PARCO REGIONALE DELLE ALPI APUANE  
Ufficio Pianificazione Territoriale

**Cava “Scaglia Bardiglio,” Bacino estrattivo Acquabianca, nel Comune di Minucciano (LU). Società Acquabianca Marmi srl. Procedimento di Valutazione di impatto ambientale nonché di rilascio di provvedimenti autorizzativi ai sensi dell’art. 27 bis, relativamente al Piano di coltivazione.**

VERBALE

**Oggetto:** *cava Scaglia Bardiglio - Variante al progetto di coltivazione della cava Scaglia Bardiglio - Procedimento PAUR - proponente: Soc. Acquabianca Marmi Srl - Conferenza dei servizi ex art. 27-bis del 09/12/2025 - Vs. comunicazione prot. 4748 del 04/11/2025 - Contributo istruttorio ai sensi della DLgs 152/06 e LR 10/10*

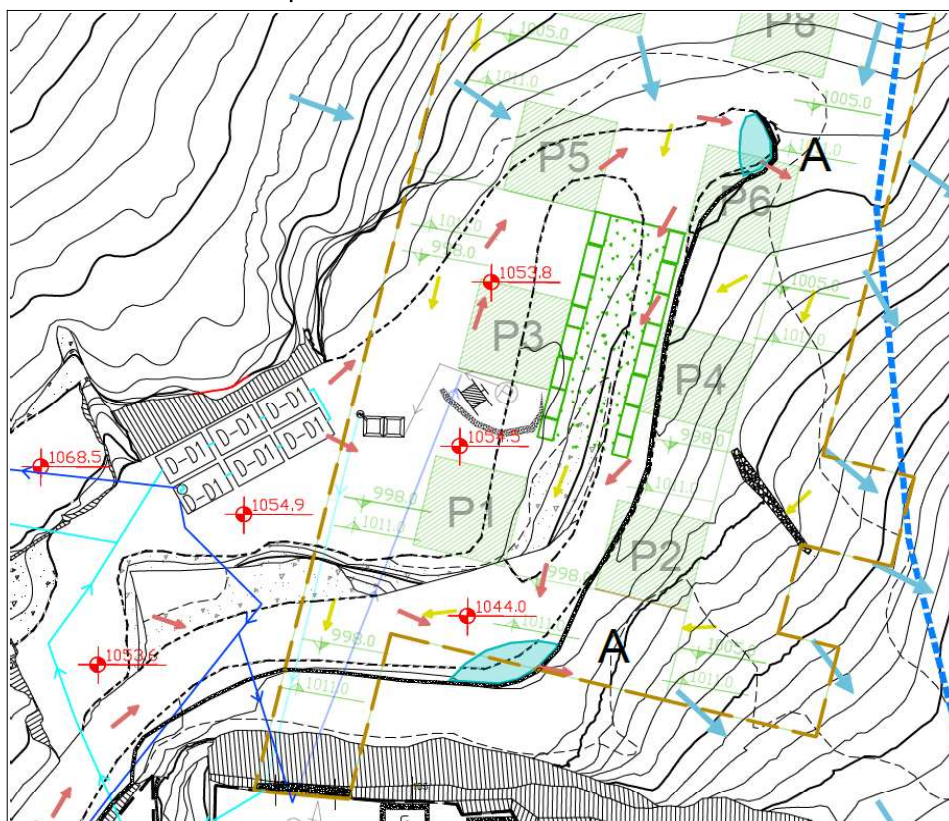
Si rileva che in base alla planimetria integrativa (Tav. 12 int) due aree indicate come “bassi morfologici” (indicate con A nell’estratto planimetrico) potrebbero raccogliere anche AMD provenienti da aree definite ai sensi del DPGRT 46/R come “area impianti” (flusso frecce rosse). Si ritiene che debbano essere gestite separando le AMPP dalle successive o in altra modalità (es. raccolte nei sacchi filtro presenti sul piazzale) evitando che siano disperse sul versante.
